Offizielles Firmwareupdate für den X35 (R1264)

- ① Veröffentlichungsdatum: 07.06.2018
- ② Version dieses Firmwareupdates: R1264
- ③ Im Folgenden werden die von Version R1176 auf R1264 aktualisierten Inhalte aufgelistet.

2 Bearbeitung von Genre, Stimmung und Tempo

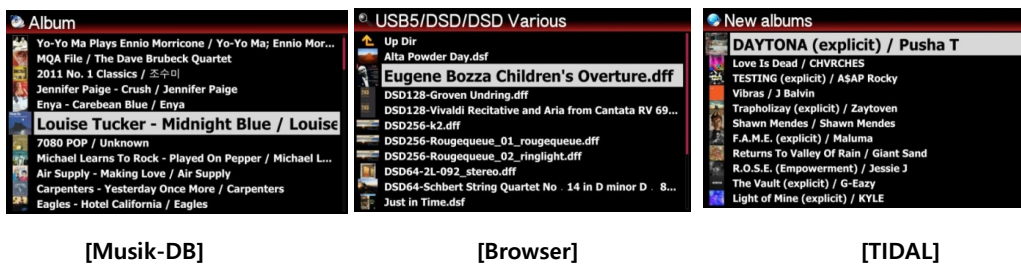
Sie können während des CD-Rippens auf Genre, Stimmung und Tempo im Info-Fenster zugreifen. Die für diese Modi eingegebene Information für den ersten Titel wird auf die folgenden übertragen, sofern diese keine eigenen Daten besitzen.

<Beispiel: TIDAL>

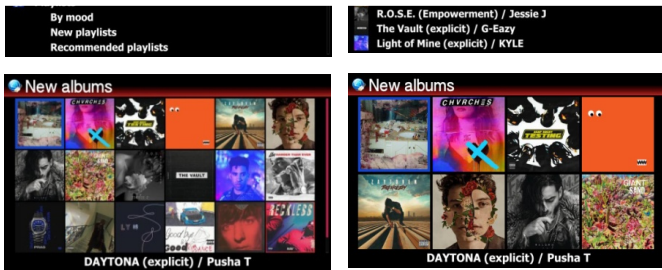
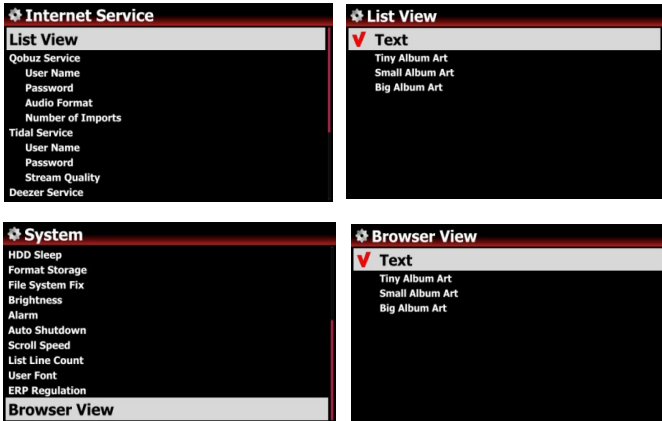
4 Sie können sich die Liste der Internetdienste, die Playlist und den Browser als Text oder Albumbild (mini, klein und groß) anzeigen lassen, indem Sie die TEXT/ART-Taste der Fernbedienung mehrmals drücken.

Diese Anzeigen können Sie im Menü unter „Einstellungen“ wie folgt einrichten.

1) Für den Internetdienst gehen Sie in's Setup, dann auf „Internetdienst“.
2) Für den Browser gehen Sie in's Setup, dann auf „System“.
